# REACTIENOTA ONTWERP POTTEBAKKERSTRAAT- VAN LIEDEKERKESTRAAT PARTICIPATIEPROCES 2023-2024

22 APRIL 2024

### **Het participatie- en communicatieproces**

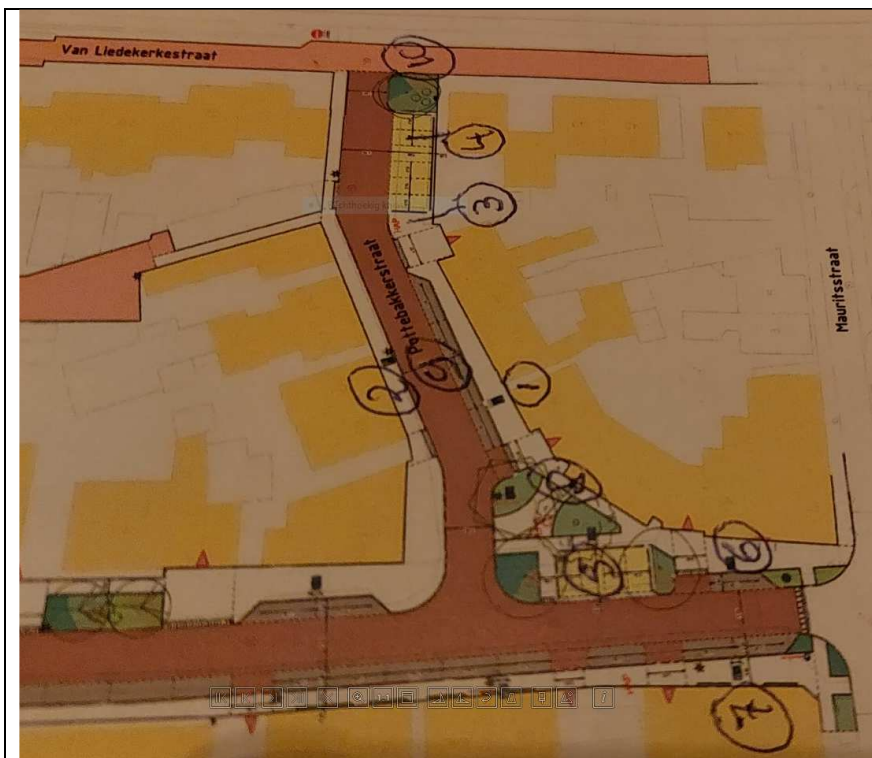
<p>Reactie: In bijlage scan van het concept ontwerp Pot-Lie 31-01-2024; we hebben daar nummers op gezet en lichten deze hieronder toe</p> <ol style="list-style-type: none"> <li>1. invalide parkeerplaats bewoner nr 63 aan zijn kant laten, het verplaatsen naar de overkant voor onze deur nr 89 slaat nergens op</li> </ol>	<p>Bedankt voor de uitgebreide en duidelijke reactie op het concept-ontwerp.</p> <ol style="list-style-type: none"> <li>1. De invalideparkeerplaats op kenteken zal worden gehandhaafd voor nr. 63. Er kan op straat, tegen de trottoirband worden geparkeerd.</li> <li>2. Het blijft mogelijk om aan de oneven zijde te parkeren.</li> </ol>

2. aan deze kant van de straat parkeren intact laten als huidig
3. HAP terug verplaatsen naar overkant van straat, daar was HAP eerder ook.
4. minimaal 1 parkeerplaats toevoegen, HAP steekt over en groenvak kleiner maken (zie ook 10).

5. staat parkeerautomaat, nemen aan dat vergunninghouders gedoogd worden
6. kan niet als extra parkeerplaats gerekend worden omdat de gemeente feitelijk met deze parkeerplaats het illegaal parkeren door deze bewoner nu legaliseert

7. is 1 extra parkeerplaats, compenseert dus niet de 2 parkeerplaatsen die vervallen ter plekke van nieuw pleintje, daarom zie nr. 4
8. nieuw pleintje: 1 loveseat en 1 poef ipv 2 loveseats (reeds besproken met wijkmakelaar Kitty)

9. alleen parkeren voor vergunninghouders aan beide kanten van dit deel van de straat, rest van de straat (lange deel) betaald parkeren ook mogelijk; duidelijk aangeven met (verkeers)borden. Betaald parkeren tot minimaal zolang dat friettent Lossez open is en hier meer op handhaven (we zien ze nooit na 17.00 uur.....)

10. groen van max. 80 cm hoog, anders geen zicht op verkeer wat vanuit Liedekerkestraat de Pottebakkerstraat in komt. Grote groenvak aanpassen (ondanks meterkast) tbv extra parkeerplaats(en), ook ivm inrijbaarheid van Liedekerkestraat naar links en rechts door hulpdiensten met groter materieel. Groen in dit vak is vanuit de Pottebakkerstraat amper tot niet zichtbaar, groen langs van Liedekerkestraat blijft gehandhaafd dus vak kan kleiner.

3. Wij handhaven de HAP op de huidige locatie. Dit is in overleg gegaan met onze afvalinzameling. Hier is de meeste ruimte beschikbaar. Aan de overzijde zouden de containers de toegankelijkheid van het trottoir belemmeren.

4. Wij hebben bij de herinrichting de eis opgenomen dat tenminste het huidige aantal parkeerplaatsen opnieuw wordt aangelegd. In het toevoegen van extra parkeergelegenheid zijn wij terughoudend, omdat wij de voorkeur hebben juist meer groenvoorzieningen toe te voegen t.b.v. hittestress en opvang van hemelwater. We zien echter, n.a.v. de diverse bewonerssuggesties, toch mogelijkheden om het ontwerp iets aan te passen. Daarbij kunnen we een extra vergunninghouders parkeerplaats naast Van Liedekerkestraat 38 toevoegen. En een betaalde parkeerplaats inpassen naast het rijtje van 4. En nog steeds het groen uitbreiden door aan de kant van de cafetaria in de bocht een extra groenvak met (kleine) boom toe te voegen. Hiermee vervalt wel de voetgangersoversteek voor nr. 91 naar de westzijde (even zijde) van de straat. Er komt daarvoor een oversteek tegenover de cafetaria.

5. Bewoners met een vergunning mogen inderdaad ook gebruik maken van die betaalde plaatsen. De parkeerautomaat is bedoeld voor een klein aantal parkeerplaatsen in de Pottebakkerstraat en Koningsdijk. Deze (betaalde) parkeerplaatsen zijn aangegeven met verkeersborden.

6. Alle huidige (legale) parkeerplaatsen worden opnieuw aangelegd. Er verdwijnen geen parkeerplaatsen. Hierbij houden wij uiteraard geen rekening met het parkeren op plaatsen waar dat eigenlijk niet mag; dus bijvoorbeeld in gereguleerd gebied buiten de vakken en/of op het trottoir.

7. De Pottebakkerstraat ligt in het gebied waarbinnen het parkeren is gereguleerd. Binnen de werkingstijden mag er alleen in de vakken of bij aangeduide plaatsen geparkeerd worden. Direct voor fietsenhandel Rombouts mag er nu niet geparkeerd worden. Ter plaatse zullen wij één (betaald) parkeervak toevoegen, zoals bij punt 4 is aangegeven.

8. Er is 1 loveseat van de tekening afgehaald.

9. Parkeerregulering is gebaat bij eenvoud en eenduidigheid. Als we betaald parkeren een andere werkingstijd meegeven dan die van vergunninghouders maken we het systeem té complex en onbegrijpelijk. In ieder geval zullen onze gemeentelijke handhavers worden gevraagd of zij extra kunnen surveilleren in de avonduren.
10. Op hoeken van kruispunten zorgen wij er altijd voor dat heesters niet té hoog uitgroeien, omwille van de verkeersveiligheid. Zoals bij punt 4 opgenomen, komt er een parkeerplaats bij door de HAP iets kleiner, maar nog groot genoeg, te maken.

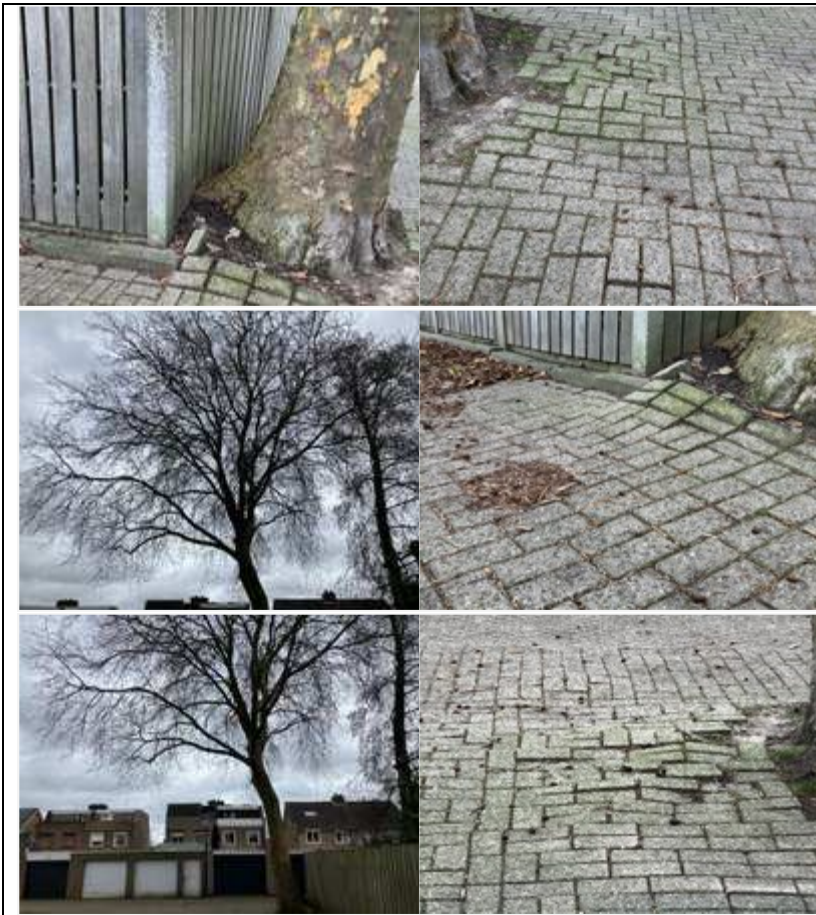
Wij zouden het op prijsstellen dat er serieus naar de Plataan boom gekeken wordt die aan de achterzijde van ons huis staat aan de verbindingsweg naar de Pottebakkerstraat, wij hebben daar veel hinder van.

Met name door de wortelopdruk is het straatwerk flink omhoog gekomen wat voor oudere mensen die met een rollator hierlangs komen om van de Pottebakkerstraat naar het centrum te lopen is het gevaarlijk.

Door het stof dat vrijkomt van de viltige beharing van de bladeren van een plataan hebben ik en mijn vrouw allergische reacties die veroorzaken jeukende ogen, hoesten, niezen en jeuk in de keel als wij buiten zijn.

Verder hebben we tijdens de bladtijd lange tijd last van dat er bijna niet machinaal geveegd wordt dit gedeelte van de verbindingsweg tussen de Pottebakkerstraat en de Van Liedekerkestraat, als we het blad zelf opruimen krijgen we het zo benauwd dat we ervan moeten braken.

Er ligt nu nog behoorlijk veel blad er is niet meer geveegd na begin december, het verdwijnt na verloop van tijd wel in het riool als het helemaal tot kleine stukjes is gereden maar dat kan niet de bedoeling zijn lijkt mij.

Ik heb enkele foto's bijgevoegd die de situatie mogelijk duidelijker kunnen maken en anders nodig ik u graag uit om ter plaatse een keer te komen kijken om het te bespreken.

met zich meebrengt. Het is voor ons geen reden om deze gezonde boom ervoor weg te halen.

Het vegen is onlangs gebeurd. De gemeentelijke buitendienst gaat hier indien nodig vaker blad verwijderen. Verstopping van het riool of de aansluitingen daarop willen we uiteraard voorkomen.
